改善箇所説明図①

基準不適合発生箇所①

原動機

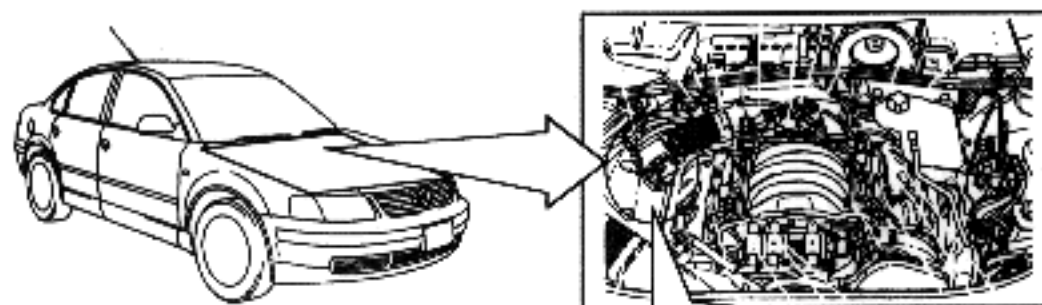
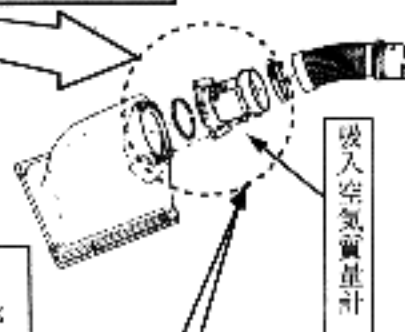
原動機の吸入空気質量計の整流ネットの取付構造が不適切なため、バック・ファイア等により、脱落し、最悪の場合、スロットル・バルブ部に引っかかり、原動機の回転が下がるおそれがある。

全車同点検し、樹脂製吸入空気質量計の整流ネットの接着剤の塗布量が少なく、金枠が見えるものは脱落防止用の樹脂製リングを取付ける。また、当該整流ネットが脱落しているものは吸入空気質量計を良品と交換する。

接着剤の塗布量が少なく、金枠が見えるもの。

接着剤の塗布量が多く、金枠が見えないもの。

脱落防止用の樹脂製リング
